Nr. 28447688 din 06/11/2025

Referitor la cererea de aviz de amplasament inregistrata cu nr. **28447688 / 27/10/2025**, pentru obiectivul „**Reconfigurare intersectie cu sens giratoriu Str. Pompei/str. Nicolaus Lenau, inclusiv amenajare statii autobuz**” cu destinatia **drum** situat in judetul **ARAD**, municipiul/ orasul/ comuna/ sat/ sector **ARAD**, **Strada Intravilan**, nr. -, bl. - , et. - , ap. - , CF CF nr.**366027**, **CF350949**, **CF358890**, **CF363676** si **CF358194**, nr. cad. - .

AVIZ DE AMPLASAMENT FAVORABIL

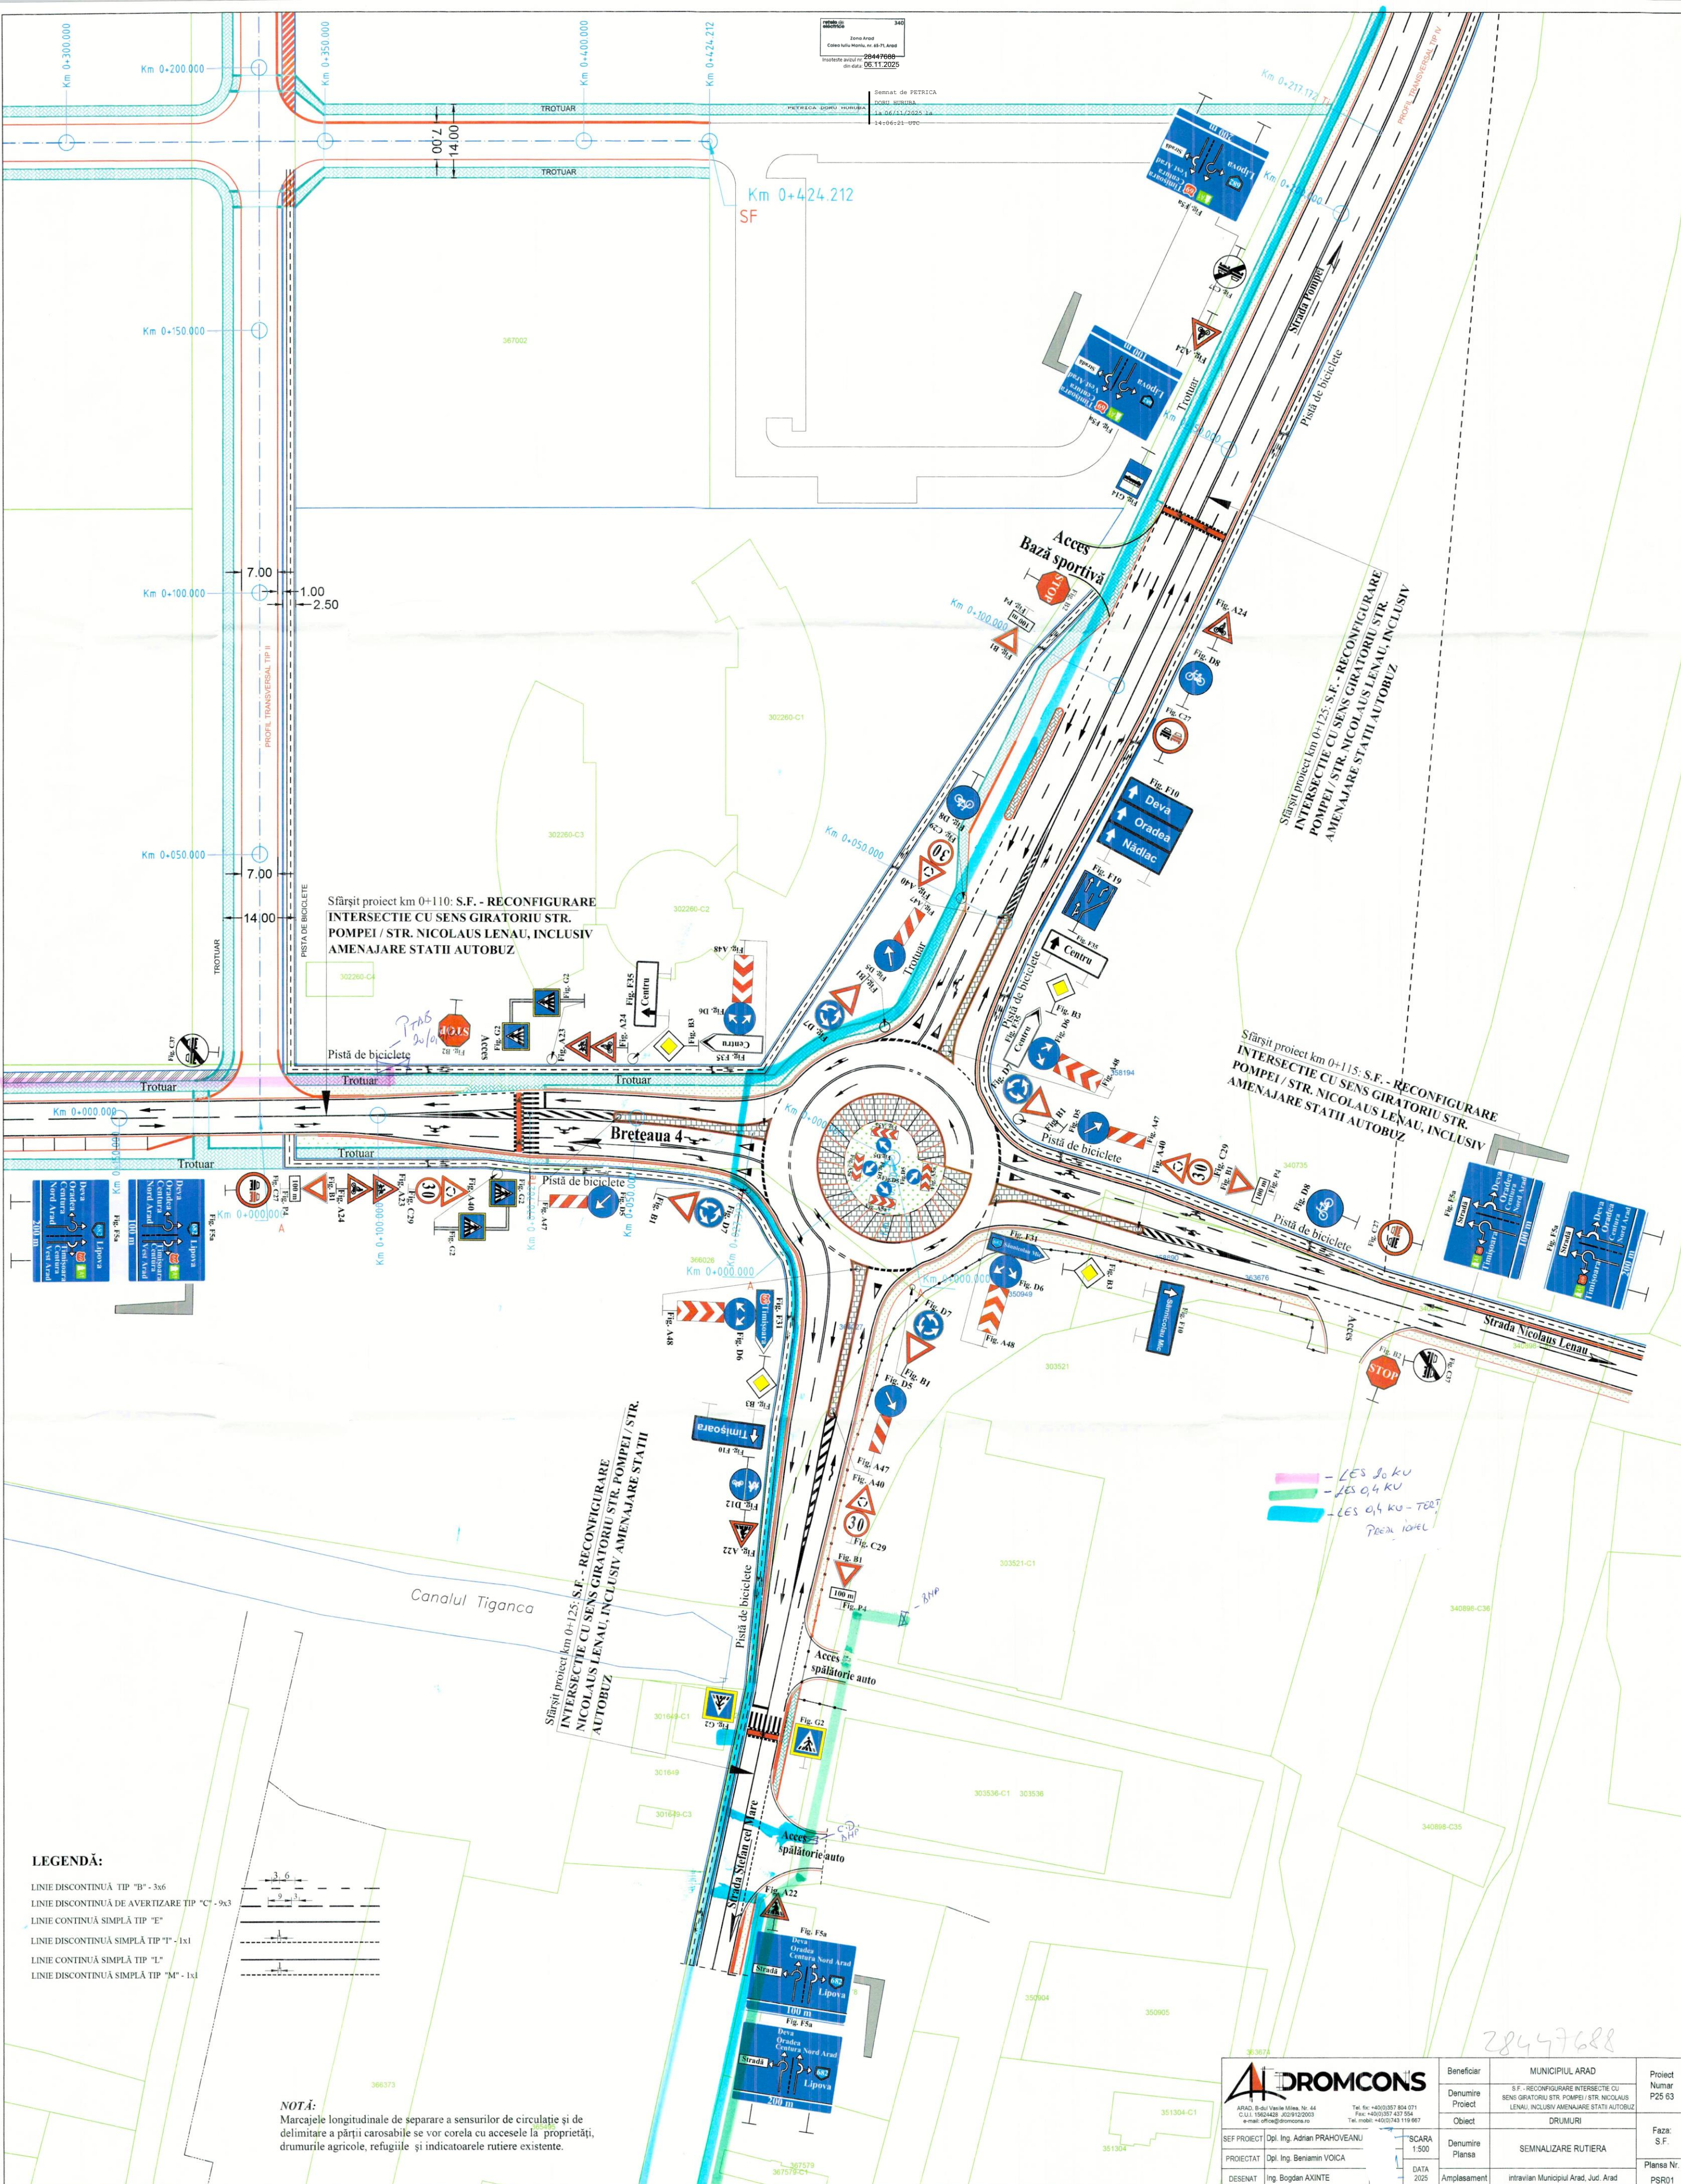
AVIZ FAVORABIL CU RESPECTAREA URMATOARELOR CONDITII: 1. In zona exista LES 0,4kV ce nu apartine UO ARAD; 2. Terenul pe care se afla instalatiile electrice de distributie ramane in proprietatea statului, in cf. cu Legea nr. 123/2012; 3. Conform Legii energiei nr. 123/2012 art. 49 pentru protejarea retelelor electrice de distributie, se interzice persoanelor fizice si juridice sa limiteze sau sa ingradeasca, prin executia de imprejmuire, prin constructii ori prin orice alt mod, accesul la instalatii al operatorului de distributie. 4. Se vor respecta conditiile impuse de normativele Ordinul ANRE nr. 239/2019, PE 101A/85, NTE 003/04/00, NTE 007/08/00 si PE 106/2003 in ceea ce priveste coexistenta PT, LEA 20 kV, LES si LEA 0,4 kV cu cladiri, drumuri, imprejmuiiri, utilitati, etc. 5. La predarea amplasamentului se va convoca in scris delegatul autorizat al centrului UO ARAD; 6. Este interzisa exec. de sapaturi mecanizate la dist. mai mici de 1,5m fata de LES ex., dar nu inainte de det. prin sondaje a traseului acestora.; 7. Se interzice executarea sapaturilor la distante mai mici de 1m fata de fundatiile stalpilor, ancore, prize de pamant sau alte elemente constructive ale instalatiilor electroenergetice cf. NTE 003/04/00, PE 106/2003, PE 101/85; 8. Dist. de sig. (apropiere) intre bordura drumului spre trotuar si LES 20kV, LES 0,4kV ex. sa se mentine la min. 0,5m iar la traversare dist. mas. in ax drum va fi min 1m; Tubul de protectie va depasi bordura cu cca. 0,5 m, cf. NTE 007/08/00; 9. Distanța minima normata de apropiere intre constructiile propuse si postul de transformare existent va fi 3 m fata de latura cu acces in post pentru transformator, 1,5 m fata de alte laturi cu usi, respectiv cu ferestre de ventilatie, in functie de categoria de pericol de incendiu a constructiei,

- Traseele retelelor electrice din planul anexat sunt figurate informativ. Pe baza de comanda data de solicitant (executant). **Zona MT/JT Arad Municipal** asigura asistenta tehnica suplimentara **pentru LES si LEA existente in zona;****

- Executarea lucrarilor de sapaturi din zona traseelor de cabluri se va face numai manual, cu asistenta tehnica suplimentara din partea Zonei MT/JT **Arad Municipal** cu respectarea normelor de protectia muncii specifice. In caz contrar solicitantul, respectiv executantul, va suporta consecintele pentru orice deteriorare a instalatiilor electrice existente si consecintele ce decurg din nealimentarea cu energie electrica a consumatorilor existenti precum si raspunderea in cazul accidentelor de natura electrica sau de alta natura **aferente instalatiilor electrice existente in zona;****

- Distanțele minime si masurile de protectie vor fi respectate pe tot parcursul executiei lucrarilor.
- In zonele de protectie ale LEA nu se vor depozita materiale, pamant prevazut din sapaturi, echipamente, etc. care ar putea sa micsoreze gabaritele. Utilajle vor respecta distantele minime prescrise fata de elementele retelelor electrice aflate sub tensiune si se va lucra cu utilaje cu gabarit redus in aceste zone.
